平阳县鳌江镇第四中学

学生食堂、活动室、配电房

设计变更通知书

J2016-11

类别	姓名	签名
制图	陈鹰	
设计	陈鹰	
校对	阮斌斌	
专业负责	陈鹰	
项目负责	高慧晓	
审核	周寿妹	
审定	郑国楚	
出图日期	2017.06	
建设单位	平阳县鳌江镇第四中学	
工程名称	学生食堂、活动室、配电房	
项目	学生食堂、活动室	
工程编号	J2016-11	
图纸名称	门窗立面详图 门窗表	
图号	建施-04(修)	版次
本图须加盖本设计院出图章, 否则一律无效

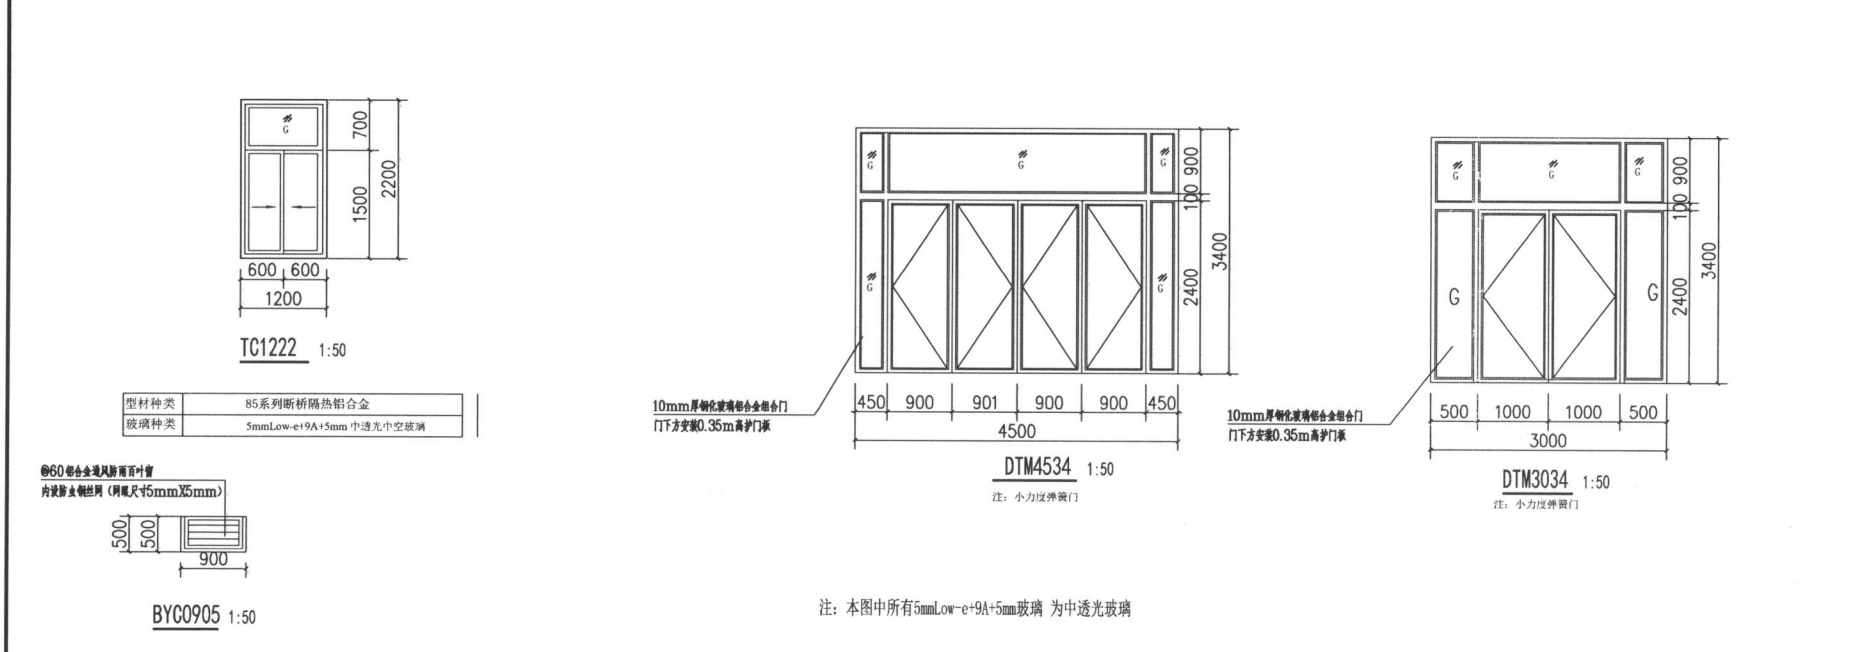
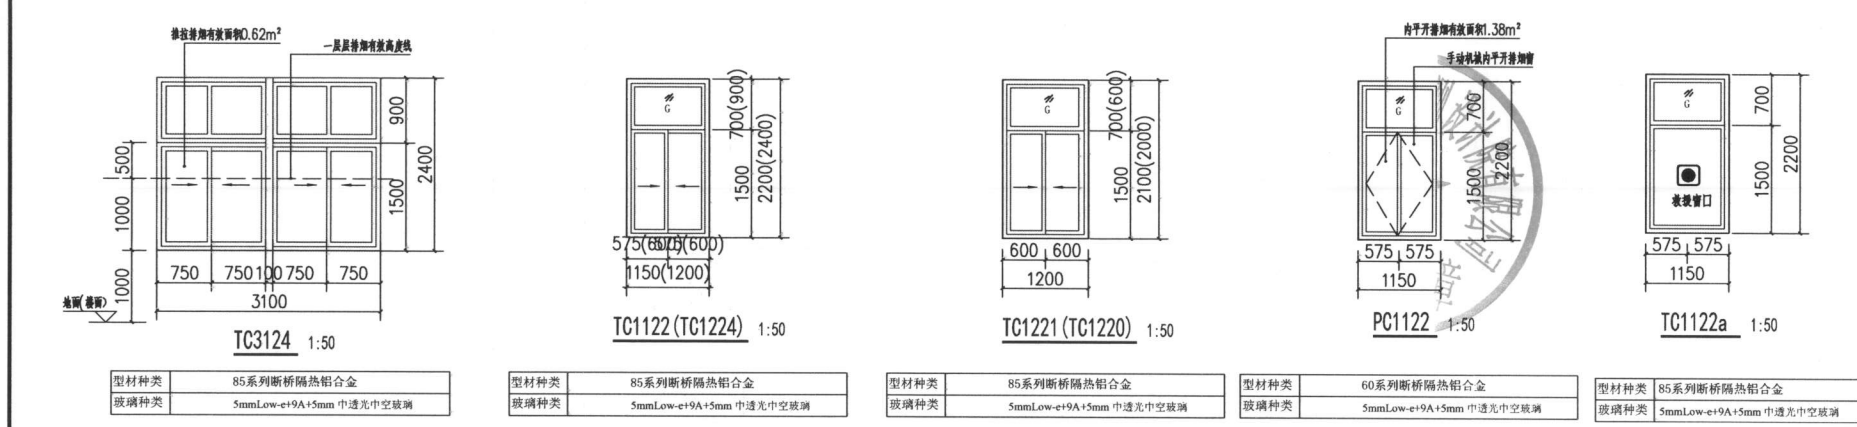
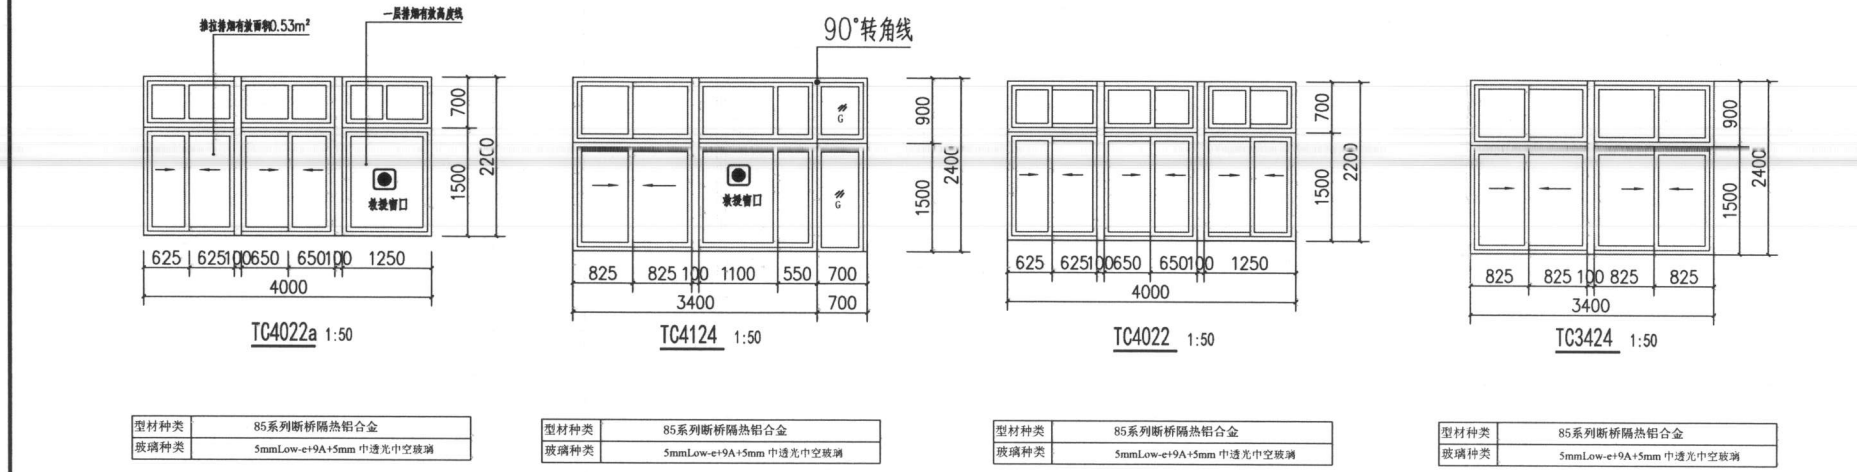
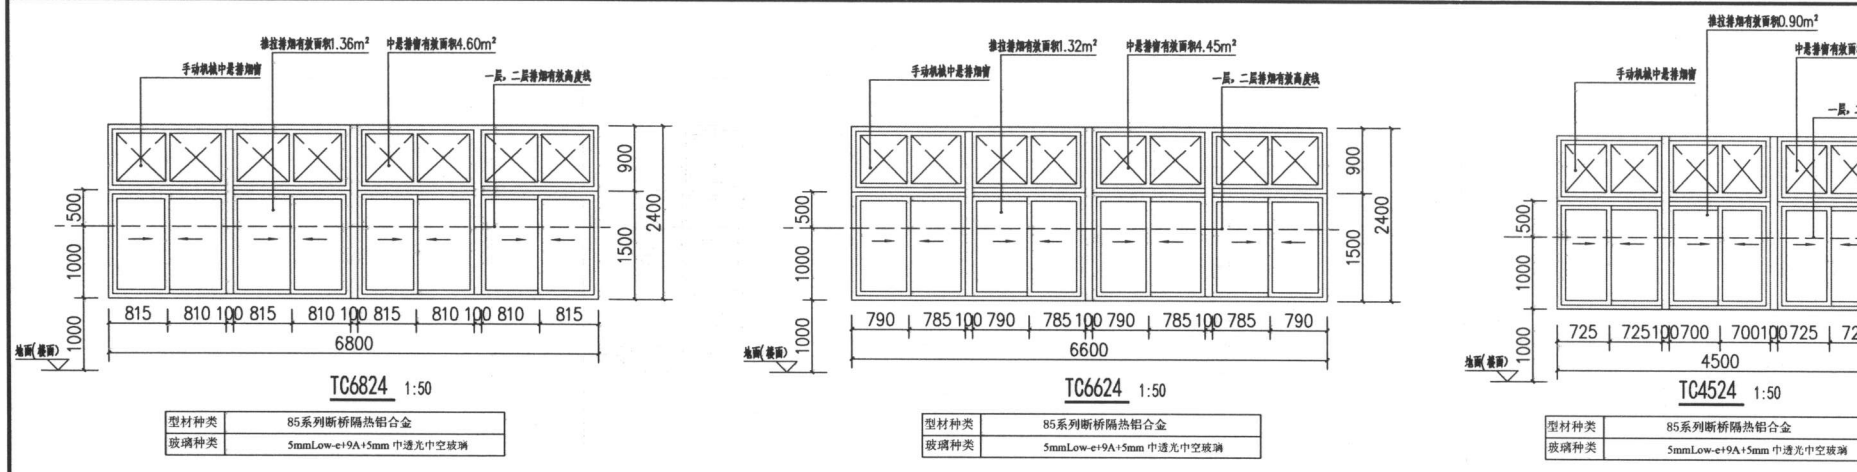
一、本工程各门窗玻璃材质作变更，变更后详见附图建施-04（修）。
